Stellungnahme zu den Sitzungsvorlagen VO/2019/2486-R6, VO/2019/2407-R6 im Zusammenhang mit dem Bahnausbau

Verkehrsclub Deutschland
Kreisverband Bamberg

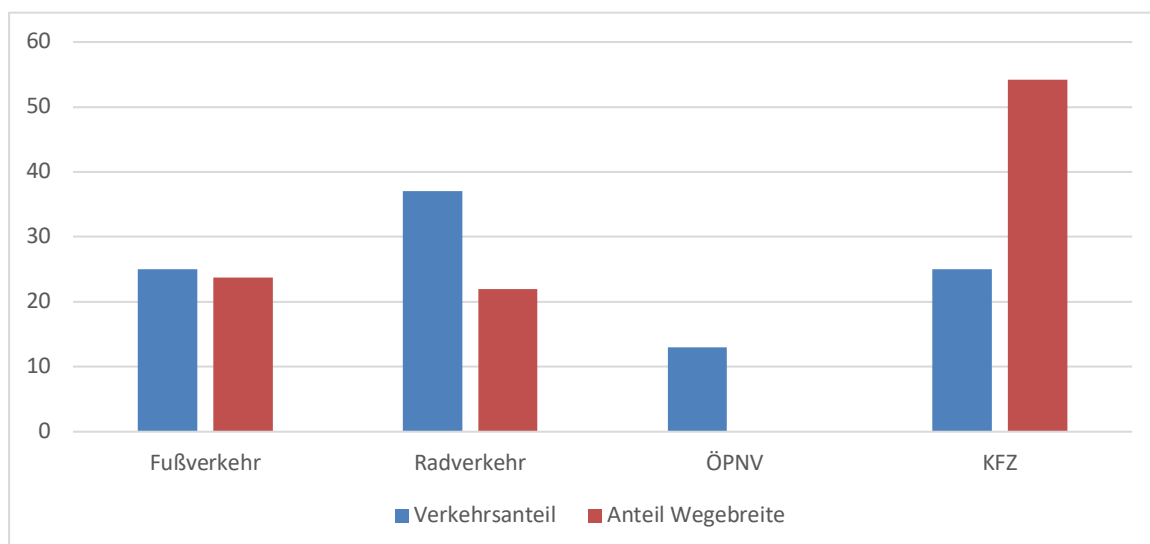
Als Verkehrsclub Deutschland betrachten wir die Mobilität aller Verkehrsarten. Dass in der Liste nun überwiegend Maßnahmen für den Fuß- und Fahrradverkehr stehen resultiert aus der Tatsache, dass in der vorliegenden Planung dieser Bedarf nicht entsprechend der vom Stadtrat verabschiedeten Ziele berücksichtigt ist. Die blauen Balken stellen die angestrebten Verkehrsanteile im Jahr 2030 in Prozent dar, die roten Balken stellen die Anteile der Wegebreiten bei den behandelten Querungen ebenfalls in Prozent dar (Querungen aus Beschlussvorlage Punkt 2; ÖPNV nutzt KFZ-Infrastruktur).

100 % Verkehrsanteil = alle zurückgelegten Wege

100 % Wegebreite = Breite aller in Beschlussvorlage Punkt 2 genannten Wege (ca. 85 m)

Die Stadt soll für jede Querungen zwischen Memmelsdorfer und Forchheimer Straße von der Deutschen Bahn verlangen, dass die Fahrrad- und Fußwege je Richtung je mindestens 2 Meter breit sind.
